RESOLUCION N°

POR MEDIO DE LA CUAL SE OTORGA UN PERMISO DE VERTIMIENTOS Y SE TOMAN OTRAS DETERMINACIONES

EL SUBDIRECTOR DE RECURSOS NATURALES DE LA CORPORACIÓN AUTÓNOMA REGIONAL DE LAS CUENCAS DE LOS RÍOS NEGRO-NARE "CORNARE", en uso de sus atribuciones legales y delegatarias y

Figura 1. Estructura de descarga subfluvial sobre el embalse Peñol – Guatapé

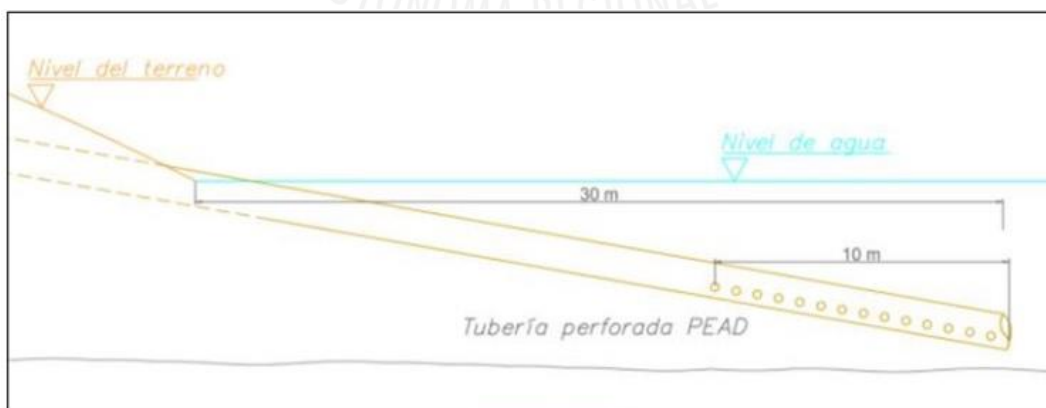
Estudios técnicos y diseños de la estructura de descarga de los vertimientos: se construirá una descarga en tubería flexible (polietileno de alta densidad), de diámetro 6", de tal forma que siempre se garantice una descarga sumergida en el cuerpo de agua y que se adapte fácilmente a las variaciones de nivel del mismo.

Teniendo en cuenta que no se requiere de una estructura especial de descarga sobre las orillas del embalse, se propone la construcción un metro por encima de la cota máxima de inundación, de cajas de paso que permitirán el emboquillado con la tubería de polietileno y servirán a su vez como cámaras de registro y monitoreo.

ARTÍCULO CUARTO: ACOGER la estructura de descarga de los vertimientos, para lo que se propone una descarga en tubería flexible (polietileno de alta densidad), de diámetro 6", de tal forma que siempre se garantice una descarga sumergida en el Embalse Peñol - Guatapé, que se adapte fácilmente a las variaciones de nivel del mismo.
